CASE/FORD NEW HOLLAND - serija 40 & 10

Št. art. 3482 600 105

MF 330

NAPOTEK

Slika 1: 330 mm enolamelna sklopka z membransko vzmetjo

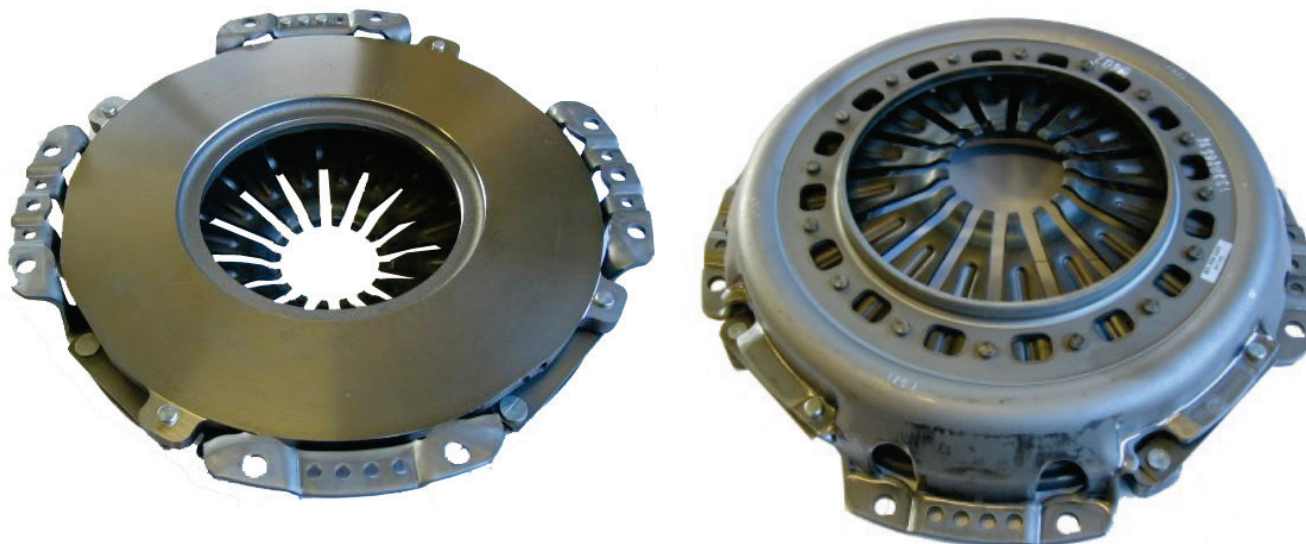
Če se sklopka z vijačnimi vzmetmi s 4 vzvodi zamenja za sklopko z membransko vzmetjo SACHS, pločevinasti segmenti niso potrebni.

Sklopko z membransko vzmetjo SACHS je dovoljeno vgraditi le z lamelo SACHS (glejte tabelo).
